SERVICE LETTER

LAUFENDE MODIFIKATIONEN AN DEN VERGASERN FÜR ROTAX® 2-TAKT UL FLUGMOTOREN SL-2ST-005

Bild 1

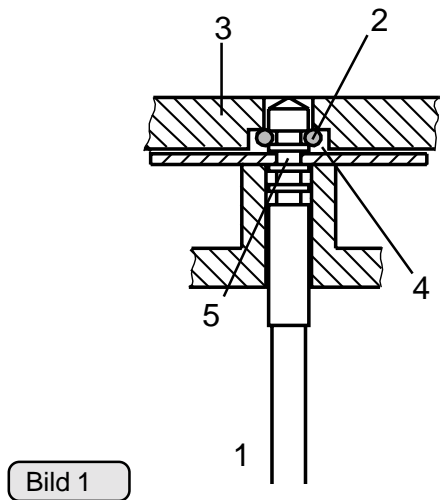
- Dämpfung der Düsenadel (1) mittels zusätzlichem O-Ring (2) 2,5 x 1,5 (siehe dazu Bild 1).
- ◆ **HINWEIS:** Dieser O-Ring ist bei älteren Vergasern nur gemeinsam mit einer neuen Federtasse (3) verwendbar, da für den zusätzlichen O-Ring in der Federtasse eine Freistellung (4) notwendig ist.

Bild 3

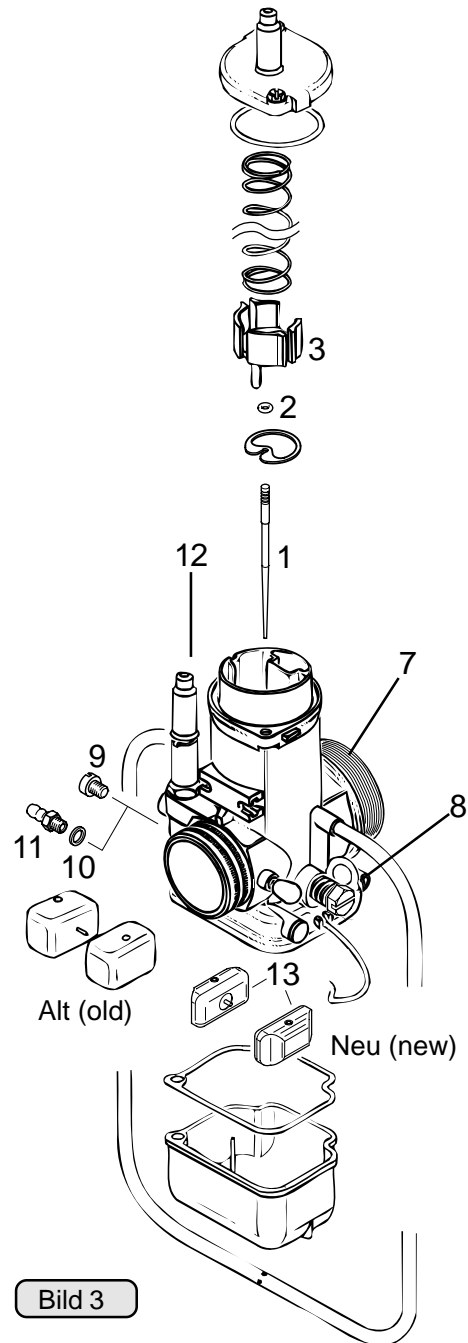
- Der saugseitige Vergaserflansch (7) ist mit einem Gewinde versehen, um die Abziehkräfte der Ansauganlage (Luftfilter, Ansaugdämpfer usw.) zu erhöhen (siehe dazu Bild 3).

- Der Schraubenkopf der LeerlaufEinstellschraube (8) wurde anstatt einer „Rändelung“ mit einem Sechskantkopf (SW 13) versehen (siehe Bild 3).
Damit wurde die Vergasereinstellbarkeit, besonders bei Doppelvergaser- oder Ansaugdämpfer-Ausführung verbessert.

- Sämtliche neue Vergaser sind mit einem Unterdruck-Anschluss für die Höhenkorrekturanlage (HAC-Kit) ausgestattet (siehe Bild 3).
- ◆ **HINWEIS:** Grundsätzlich ist dieser Anschluss mit der Verschlusschraube (9) M6 x 5 verschlossen. Gegebenenfalls wird diese Verschlusschraube durch den Dichtring (10) und die Schlauchtülle (11) ersetzt.
